**Magistrát města Brna**  
**Odbor územního plánování a rozvoje**  
Kounicova 67  
601 67 Brno

**Vymezení území:** řešení vstupu do rozvojové lokality Kn-8 Za hřbitovem určené pro bydlení

**Námítky proti návrhu územního plánu Statutárního města Brna**  
podané dle § 52 odst. 2 zák. č. 183/2006 Sb., stavebního zákona

Výňatek z grafické části 2.2 Návrhu ÚP

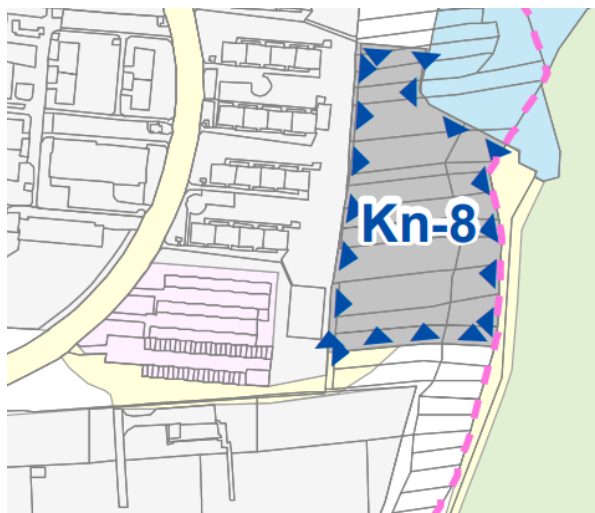
- Přijetí Návrhu ÚP ve stávající podobě by vedlo k narušení stávajícího uceleného prostorového řešení hřbitova a k zásadnímu narušení piety. Tento zásah je nepřijatelný jednak z hlediska přiměřenosti územního plánování, zároveň ale také odporuje pokynům pořizovatele.**

V místě navrhované Komunikace je v současném územním plánu vymezena významná plocha městské zeleně, která spoluvytváří prostor kolem přilehlého hřbitova tím, že jeho severní stranu odděluje od ploch určených pro dopravu a pro bydlení. Ačkoliv si je Namítající vědom závaznosti Návrhu ÚP pouze v měřítku 1:10000, nelze také nezmínit, že má dle Návrhu ÚP dojít k zásahu do stávající stabilizované plochy hřbitova na úkor Komunikace. Při realizaci Návrhu ÚP by tak muselo dojít jednak k posunu hřbitovního plotu směrem k rozptylové loučce, Komunikace by ale navíc vedla přímo po hranici hřbitova. Namítající toto pokládá za zcela nemyslitelné a zásadním způsobem zasahující do piety daného místa.

Realizací Komunikace by tak došlo ke zcela zásadnímu porušení piety a zásahu do reálné užitnosti plochy veřejného pohřebiště v jeho severní části; to vše výhradně ve prospěch soukromého zájmu vlastníků pozemků v Lokalitě.

Je přitom zjevné, že Komunikace zasahující do stávající plochy hřbitova a vedoucí tak v budoucnu přímo po jeho hranici tomuto pokynu odporuje. Na tento závěr přitom nemůže mít vliv konstatování zpracovatele, že ochranná pásma hřbitovů již nejsou legislativně upravena (str. 337 textového odůvodnění). Pořizovatel dal jasný pokyn k respektování pietní povahy hřbitovů a jejich blízkého okolí, což Návrh ÚP navzdory prohlášením v textové části odůvodnění nerespektuje.

- 2. Vedení Komunikace ve stávající ploše městské zeleně by vyžadovalo pokácení několik desítek vitálních a dlouhověkých stromů, které byly nedávno odborně ošetřeny. Tato plocha je navíc hojně využívána pěšími pro rekreaci. Návrh ÚP je tak nešetrný k zachování stabilizovaných ploch zeleně v městské zástavbě a k zachování sociálních funkcí ploch.**

Namítající dále poukazuje na charakter stabilizované plochy městské zeleně, která má být nahrazena Komunikací. Na této ploše jsou v současné době umístěny vzrostlé stromy ve vitálním stavu. Tyto stromy by přitom v případě výstavby Komunikace musely být pokáceny. Některé z nich jsou přitom dlouhověké a v nedávně době byly odborně ošetřené. Tedy i v případě, že by došlo k odpovídající následné výsadbě dle platných právních předpisů, tyto nové stromy nahradí stávající porost v plném rozsahu možná za několik desetiletí, navíc na zcela jiném místě.

3. **K navrhované Komunikaci existují alternativní řešení respektující výše popisované veřejné hodnoty (pieta hřbitova, zachování zeleně a sociální funkce). Návrh ÚP proto odporuje zásadě subsidiarity a přiměřenosti zásahu do území, pokud bez jakéhokoliv odůvodnění preferuje na úkor těchto veřejných hodnot soukromý zájem několika málo vlastníků pozemků v Lokalitě.**

Namítající v prvé řadě uvádí, že do Lokality existuje vhodnější alternativa dopravního propojení než navrhovaná Komunikace. V bezprostředním sousedství navrhované Komunikace jsou severně tři přístupové komunikace z ul. Řezáčova vedoucí ke garážovým dvorům (plocha dopravní infrastruktury), které by mohly být snadno prodlouženy přímo k dané Lokalitě jako nový vstup. Tyto komunikace mají dle informací Namítajícího potřebné technické parametry.

Namítající v návaznosti na vše výše uvedené žádá, aby byl Návrh ÚP v rozsahu dané Lokality upraven ve smyslu ustanovení § 53 odst. 3 SZ tak, že stávající plánovaná plocha veřejného prostranství Komunikace bude v grafické části územního plánu odstraněna a:

- zároveň nový vstup do Lokality z ul. Řezáčova bude v grafické části veden přes stávající plochu dopravní infrastruktury (garážové dvory) a nebude zasahovat do stávající plochy hřbitova a městské zeleně; nebo
- eventuálně bude plocha veřejného prostoru pro vstup do Lokality v grafické části územního plánu vynechána a v textové části bude stanoveno, že vstup do Lokality z ul. Řezáčova bude koordinován až společně s výstavbou v dané Lokalitě (např. zpracováním regulačního plánu).
